# 新竹縣政府工程查核代表照片表

拍攝日期：113.05.15.

工程名稱：新竹縣政府環境保護局辦公廳舍耐震補強工程

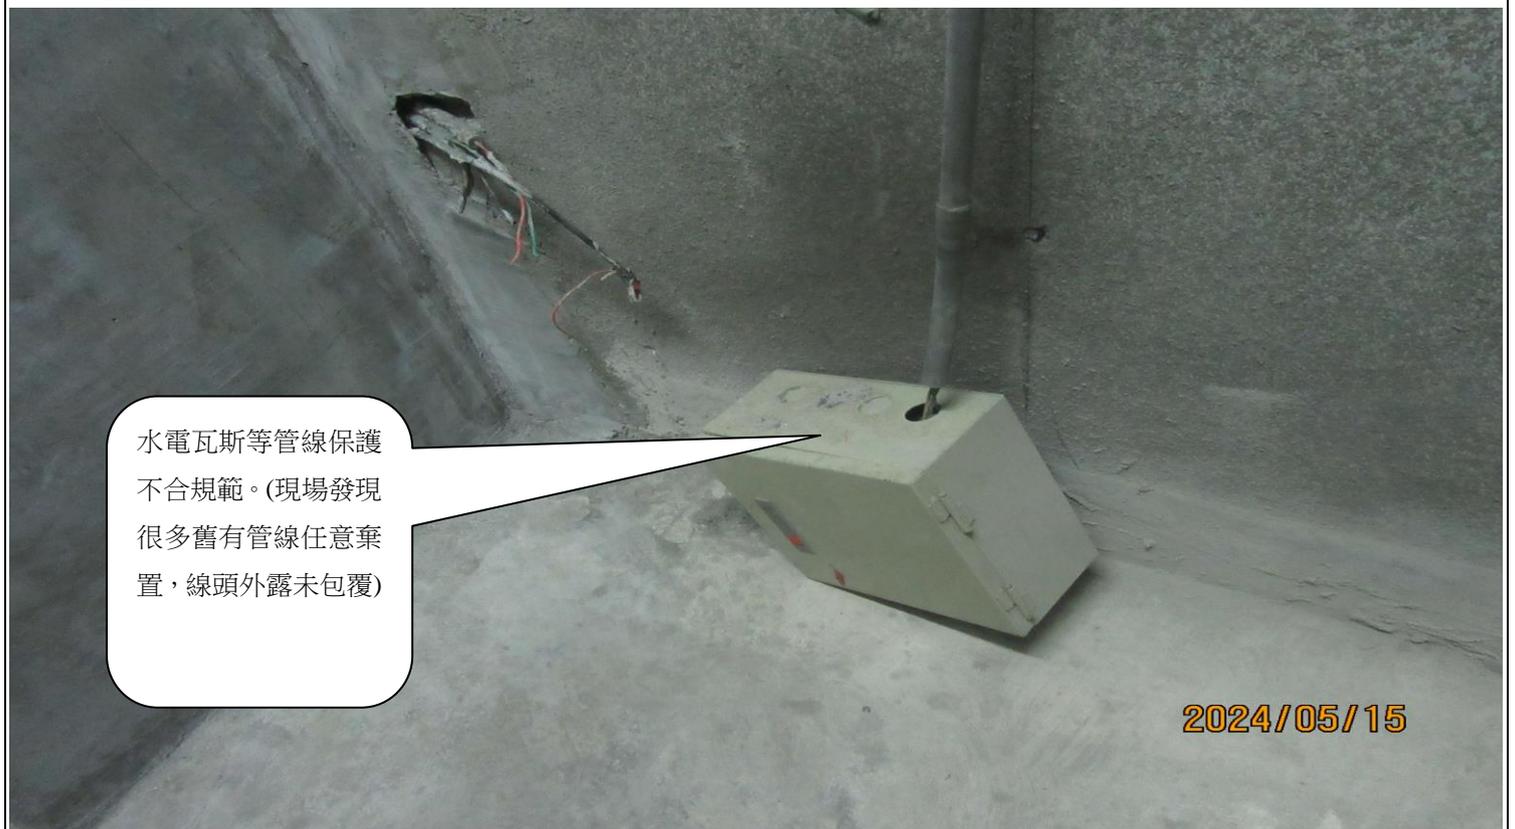
屋頂之通氣管因施工受損破裂未加以修護。

屋頂之通氣管因施工受損破裂未加以修護。

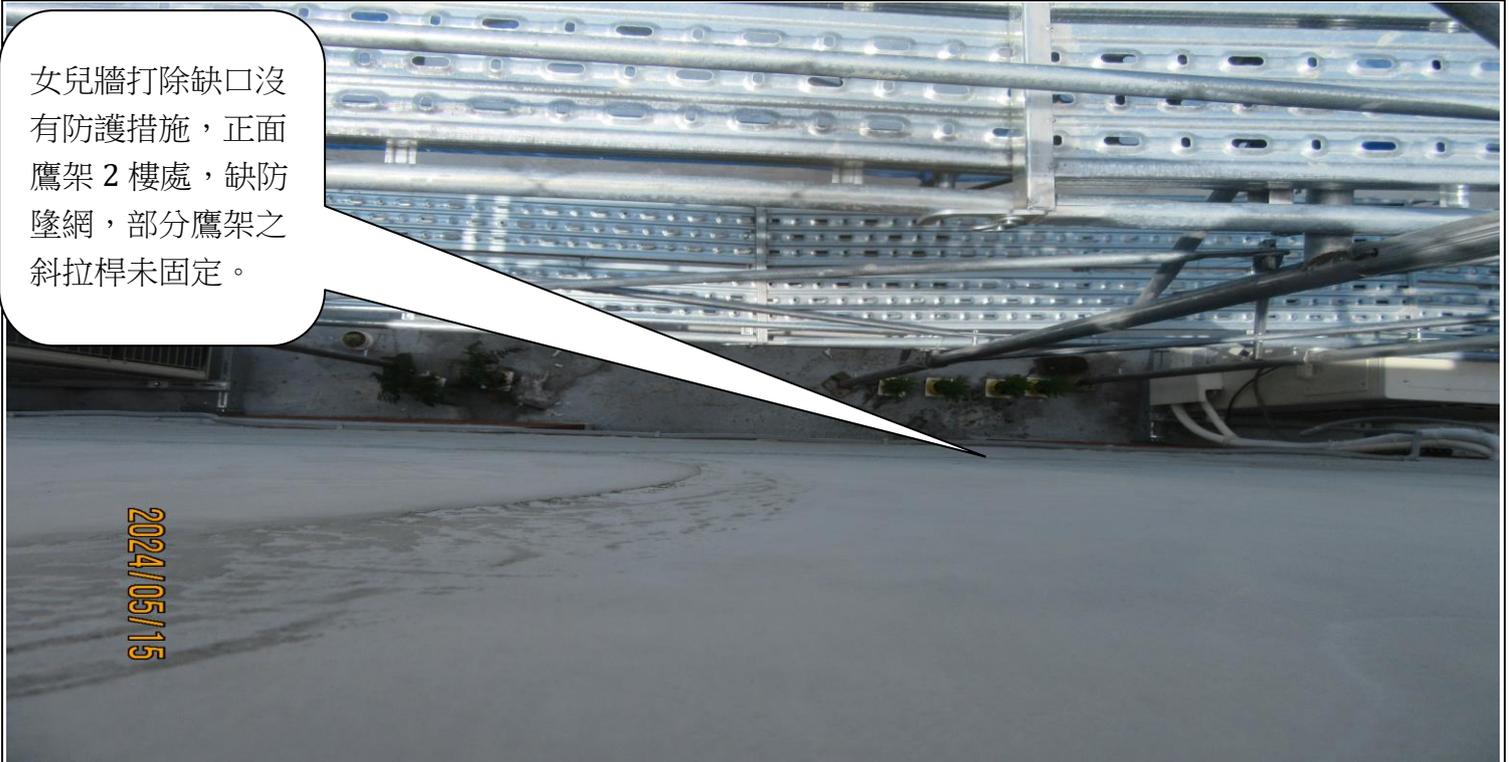
材料任意堆置，未妥善保護。(頂樓地面堆放鋼筋未覆蓋妥適【L

<b>說明</b>	材料任意堆置，未妥善保護。(頂樓地面堆放鋼筋未覆蓋妥適【L
-----------	-------------------------------
